嘉 磐 惠 文

2 樓 D 戶

客戶工程變更單

D戶 建築平面圖(套上層樑)

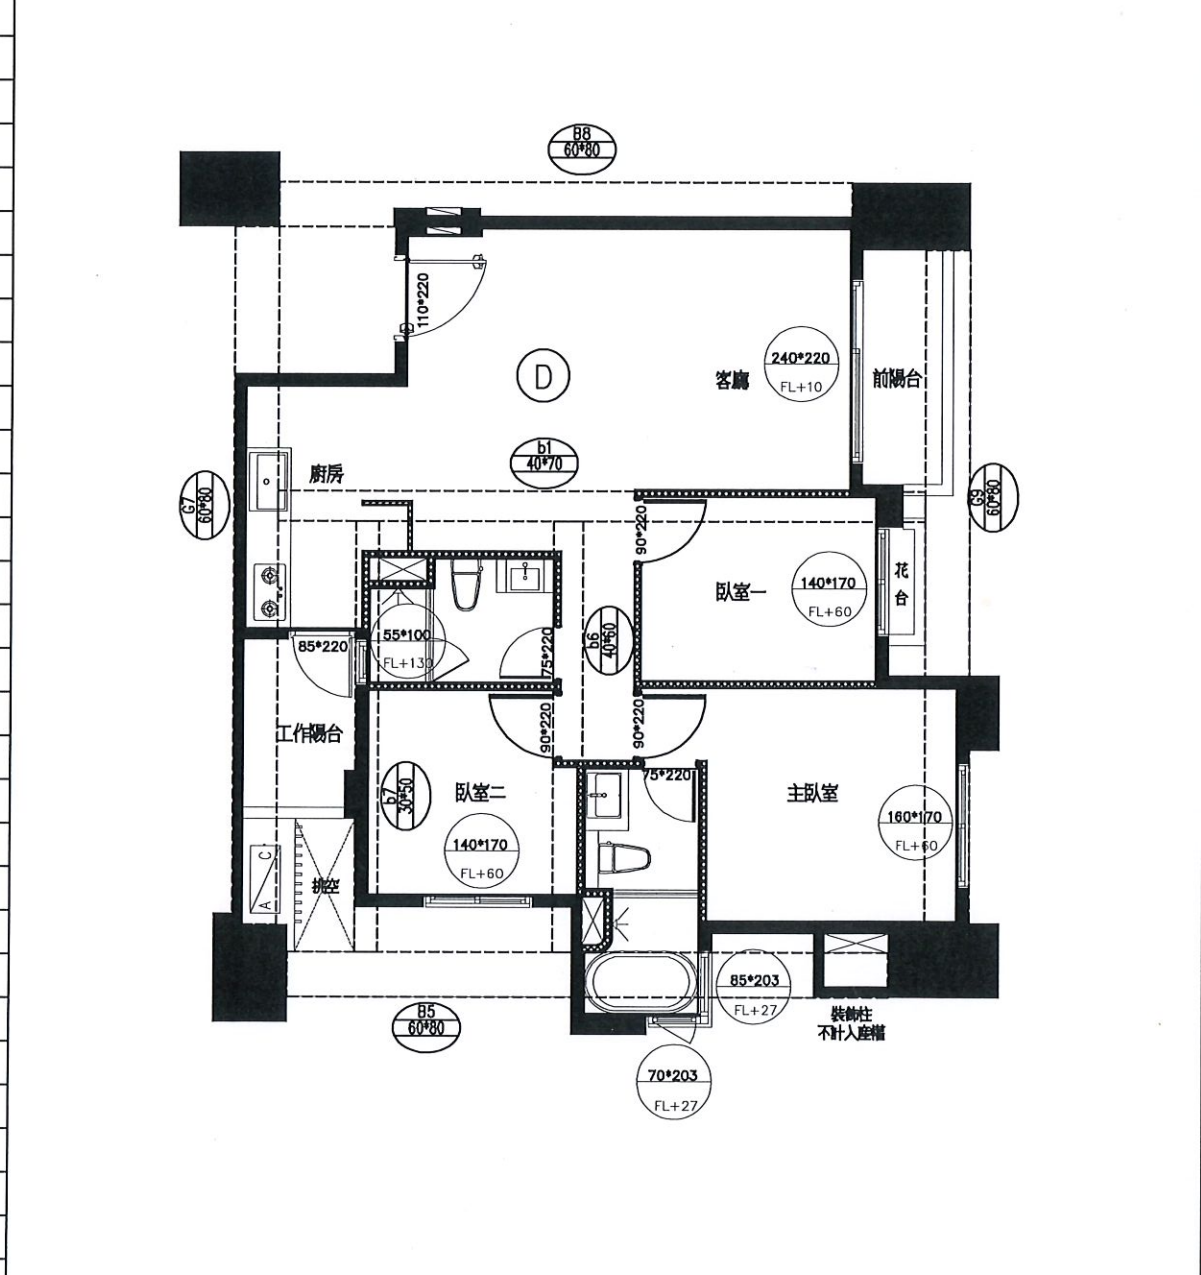
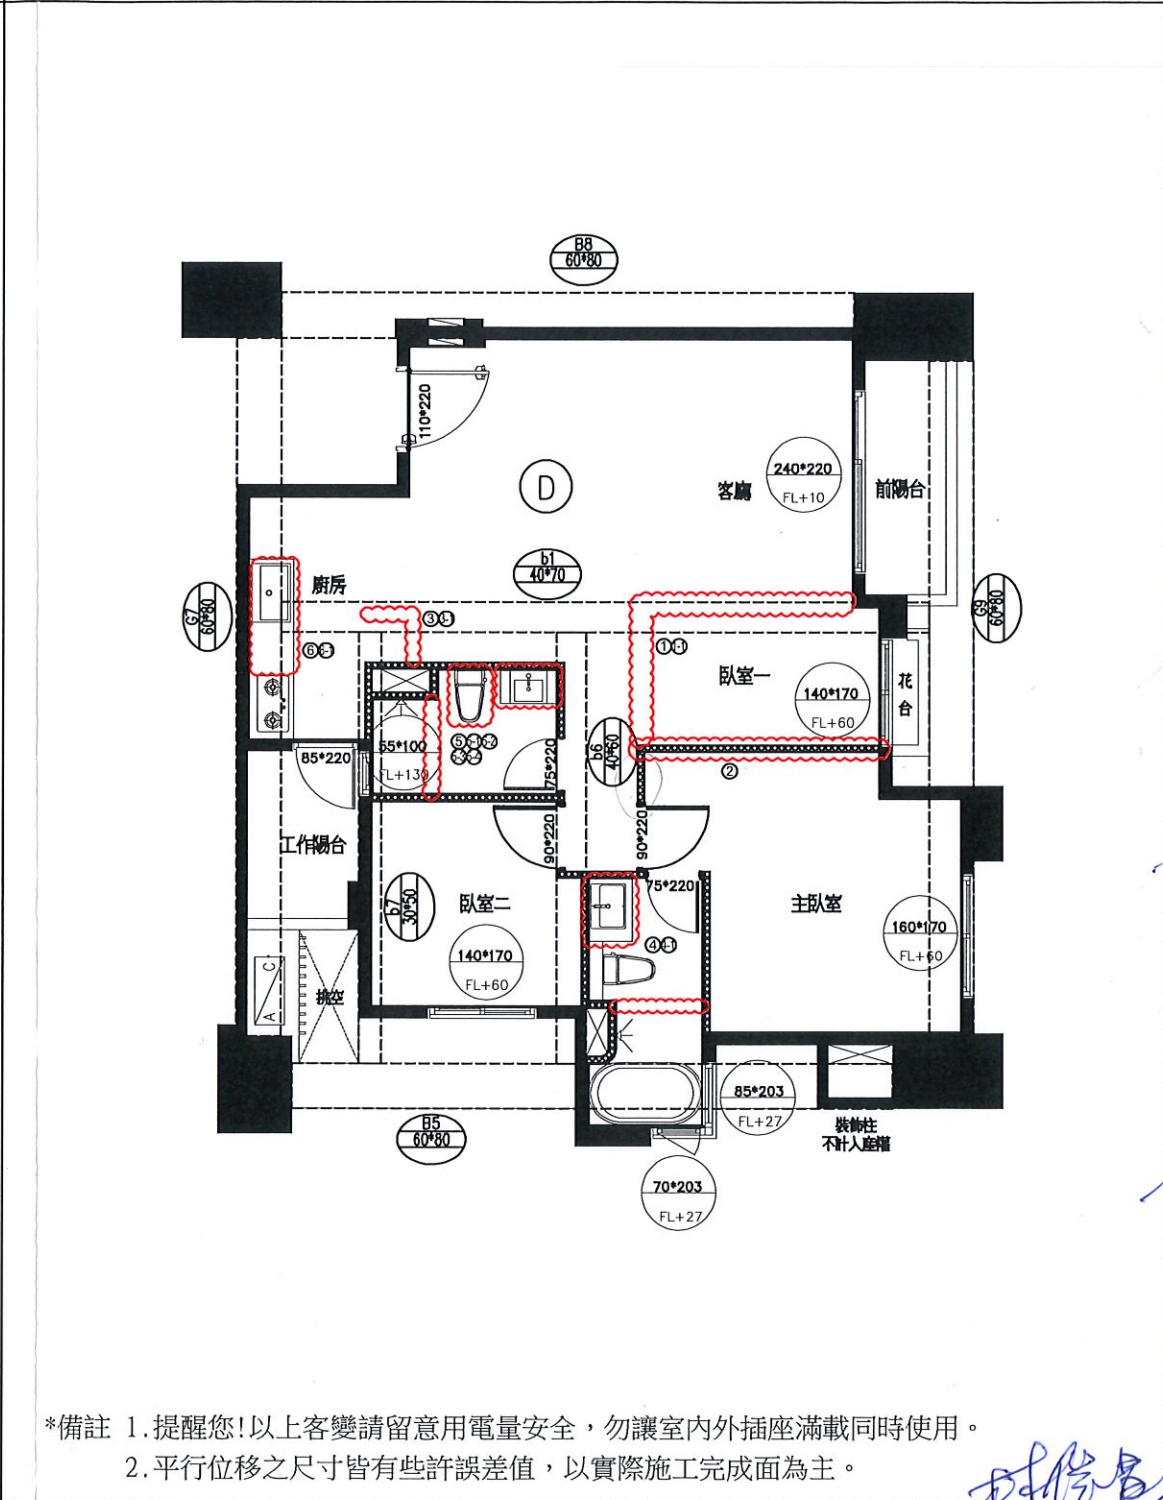
- 1.臥室一輕隔間、油漆追減
- 1-1.臥室一木門框扇追減一樘

- 2.主臥室輕隔間移位，緊貼臥室一窗戶邊緣
- 3.廚房電器櫃輕隔間、油漆追減
- 3-1.廚具電器櫃、設備、中島檯面追減

- 4.主臥室浴櫃追減一組
- 4-1.主臥室淋浴門追減一組
- 5.客浴浴櫃追減一組
- 5-1.客浴淋浴門追減一組
- 5-2.客浴除霧鏡變更為主浴觸
控式掛鏡
- 5-3.客浴馬桶變更為主浴馬桶
- 5-4.客浴抽風機變更為暖風機

主浴、客浴地壁磚全退

6.SVAGO洗碗機變更為
BOSCH洗碗機

6-1.廚房水槽選色(灰)+下琰

- ## 7.全室升級防霾紗窗

D戶 地坪材質範圍示意平面圖

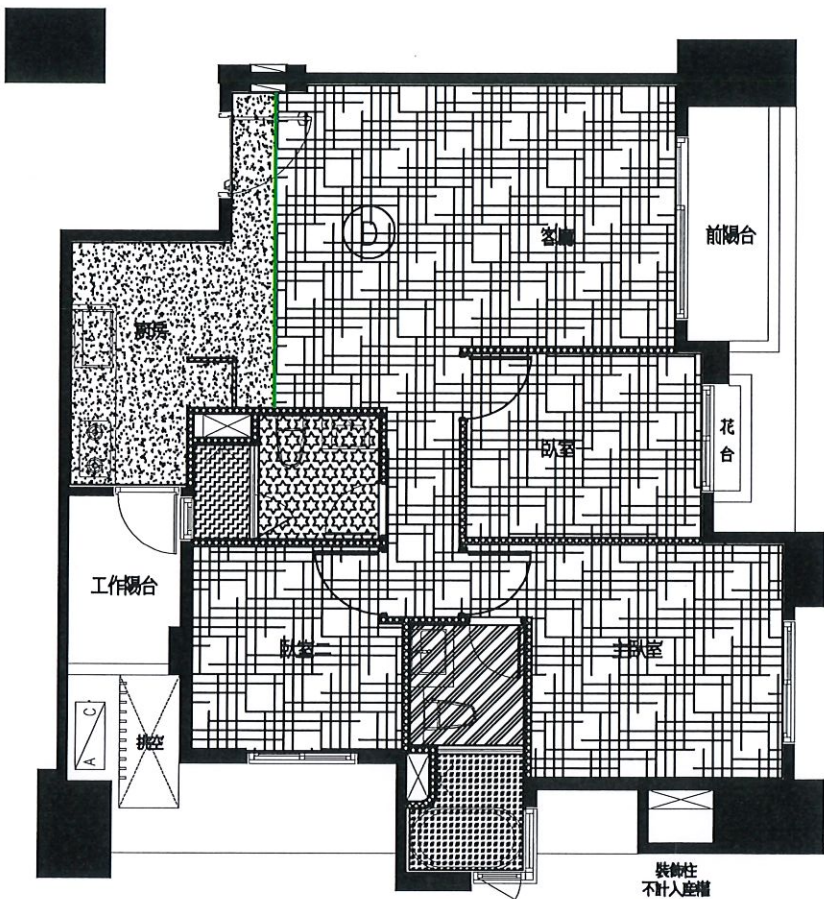
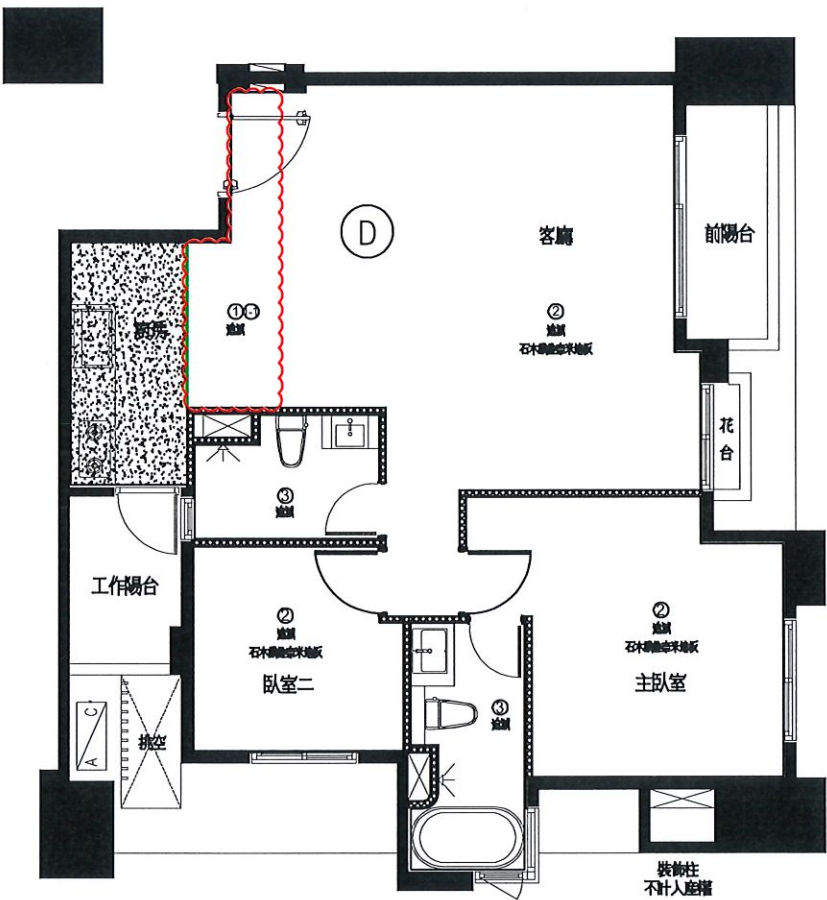
- 1.玄關地磚追減 ✓
- 1-1.地坪收邊條追加(無費用)
- 2.全室木地板追減，包含：客廳、餐廳、走道、臥室(全)
- 3.客浴、主浴室地、壁磚追減
- 追加降噪工程鍾宜君

※設備點交，包括：臉盆、龍頭、浴鏡、馬桶、淋浴組、浴缸、轉角網籃、置物架
主浴、客浴設備全部交鍾宜君

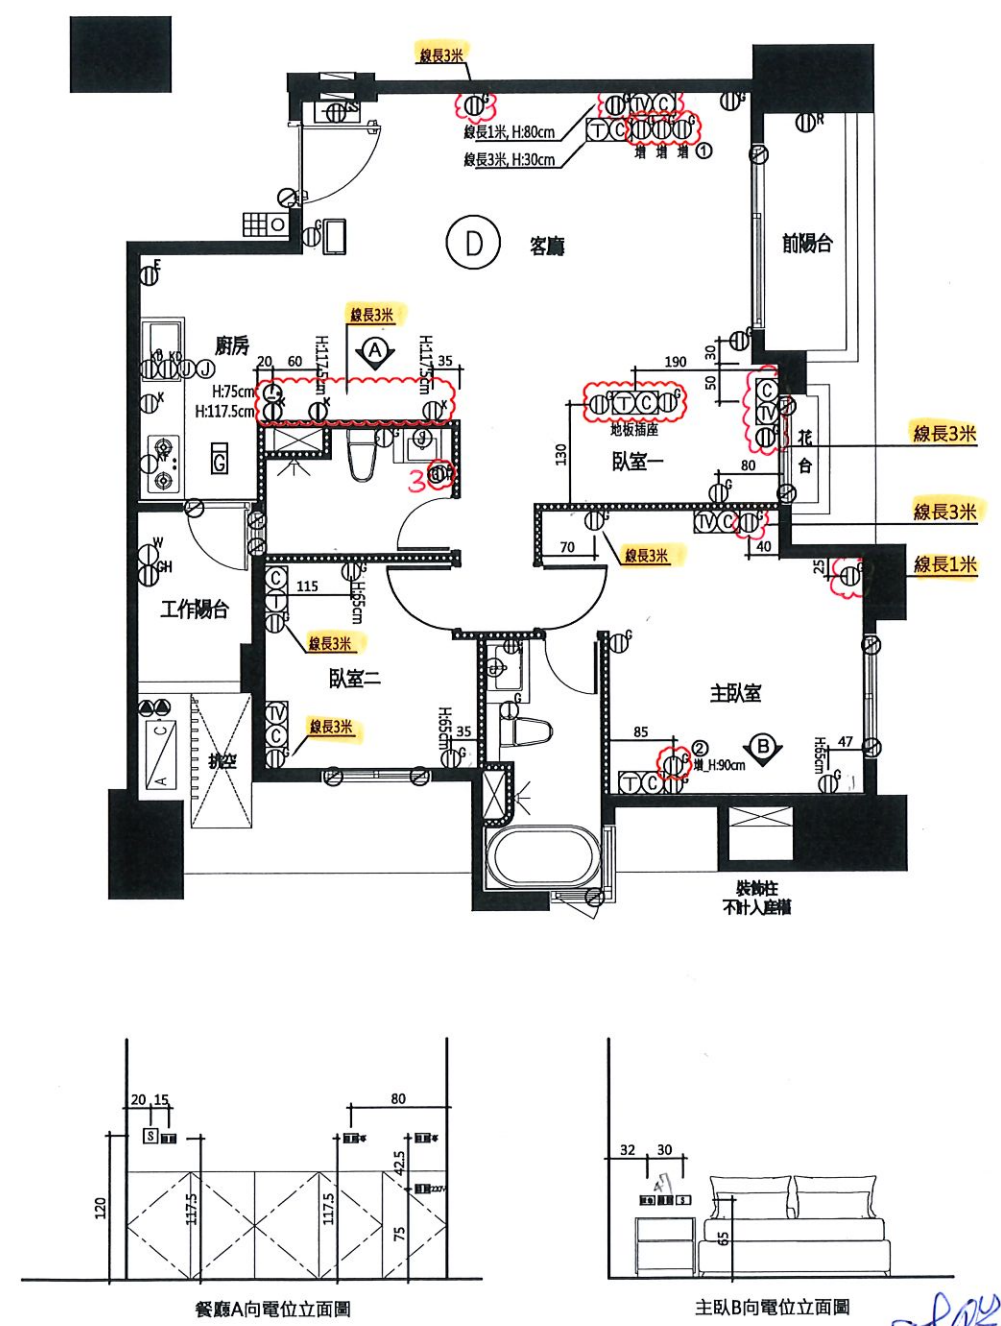
- 變更事項記錄：
- 1.客廳110V插座追加x3個
 - 2.主臥室床頭新增110V插座
 - 3.客浴除霧掛鏡開關追減
- ※安裝位置、高度詳附圖所示
※線路留設長度詳附圖所示

D戶 電燈開關及迴路示意圖(套上層樑)

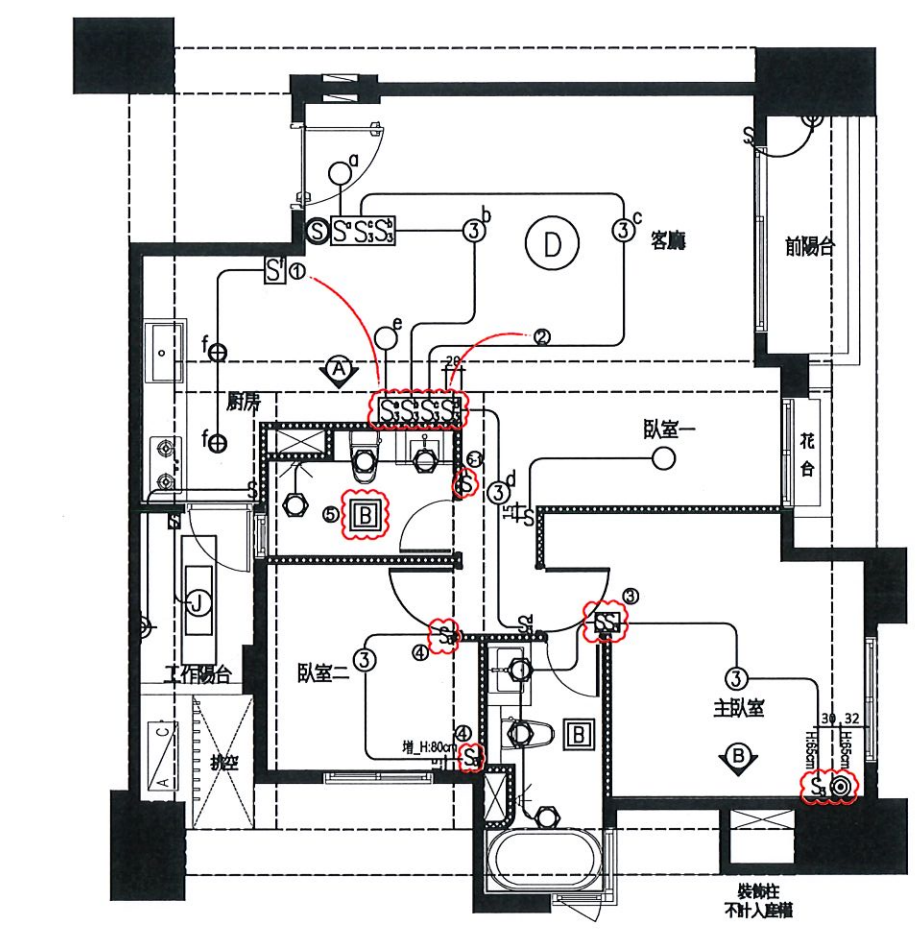
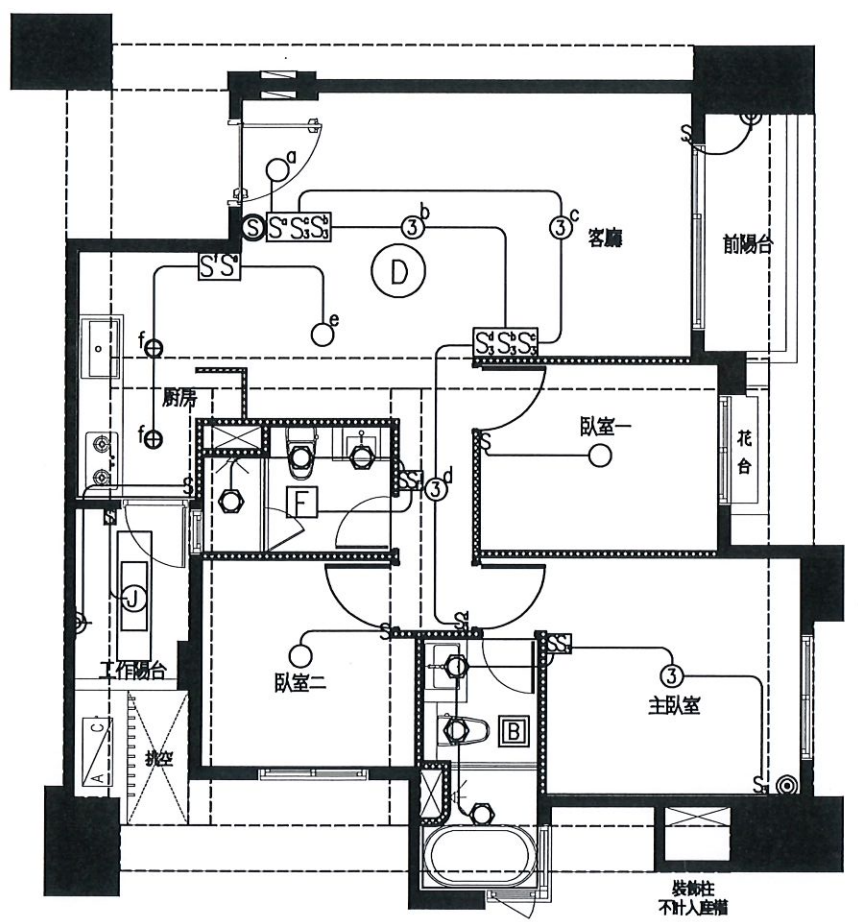
- 變更事項記錄：
- ✓ 1. 餐廳開關位移
 - ✓ 2. 客廳開關位移
 - ✓ 3. 主臥室開關位移
 - ✓ 4. 臥室二追減單切開關；追加雙切開關(3路)
 - ✓ 5. 客浴抽風機更換為暖風機
 - ✓ 5-1. 客浴雙切開關更換為單切開關
- 早上追加暖風機 220V 電源 鍾宜君
- ※安裝位置、高度詳附圖所示

D戶 冷氣套管及排水位置示意圖(套上層樑)

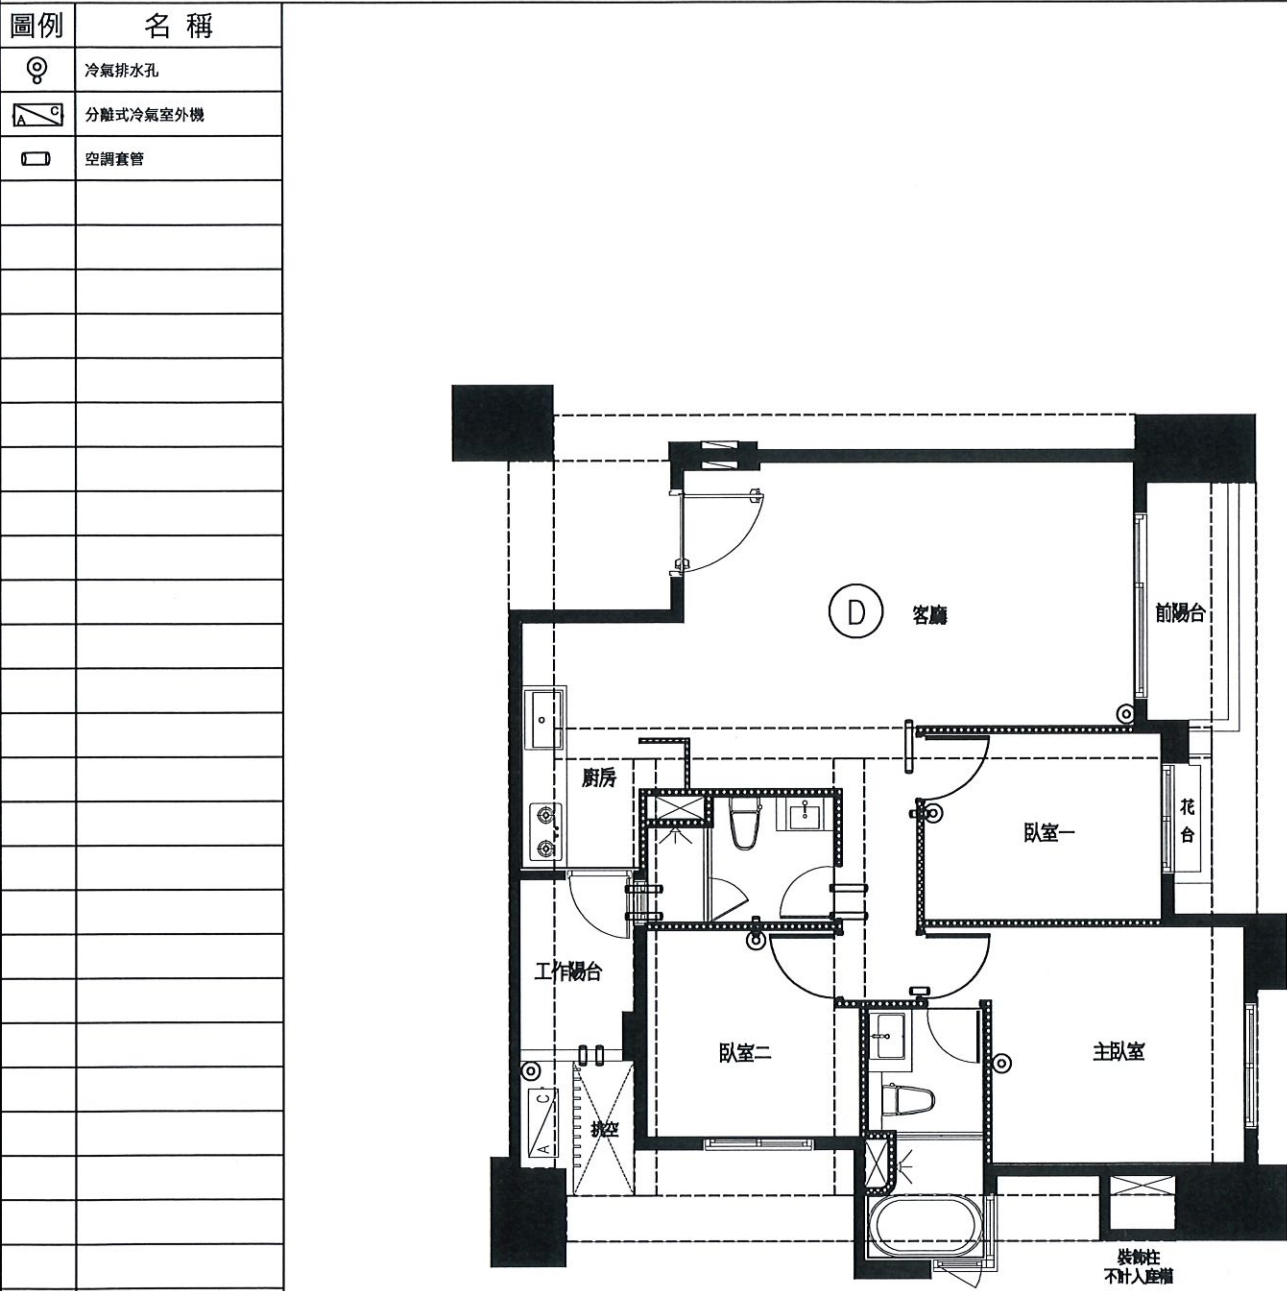
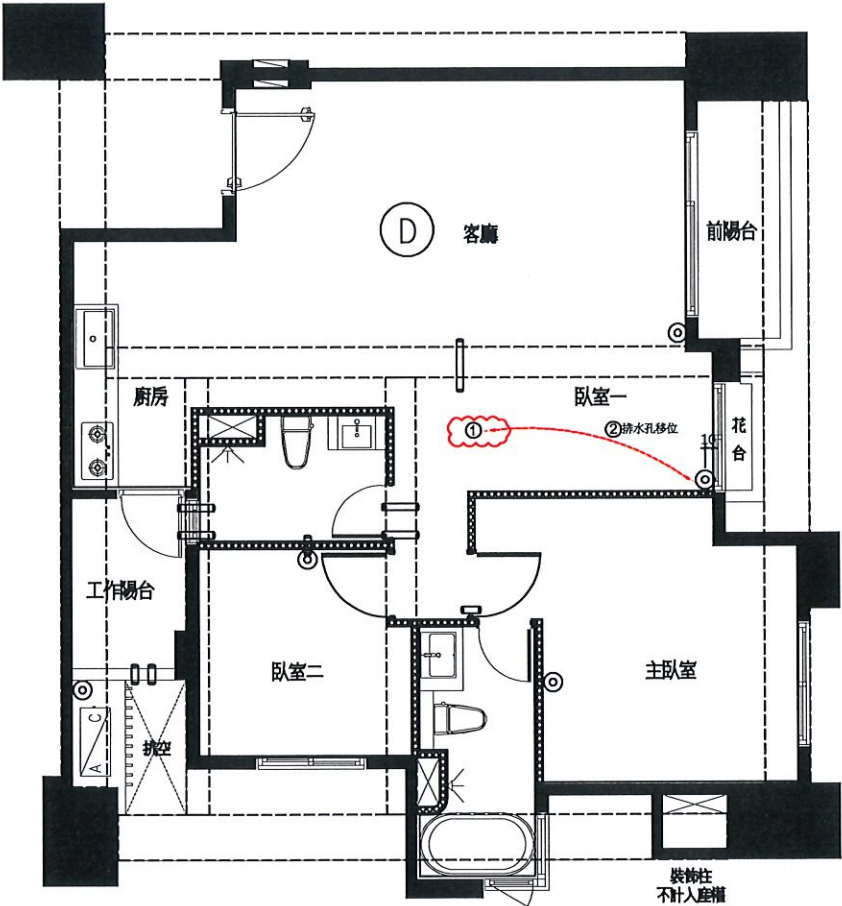
- 1.取消穿牆套管
- 2.冷氣排水孔移位
- 3.
- 4.
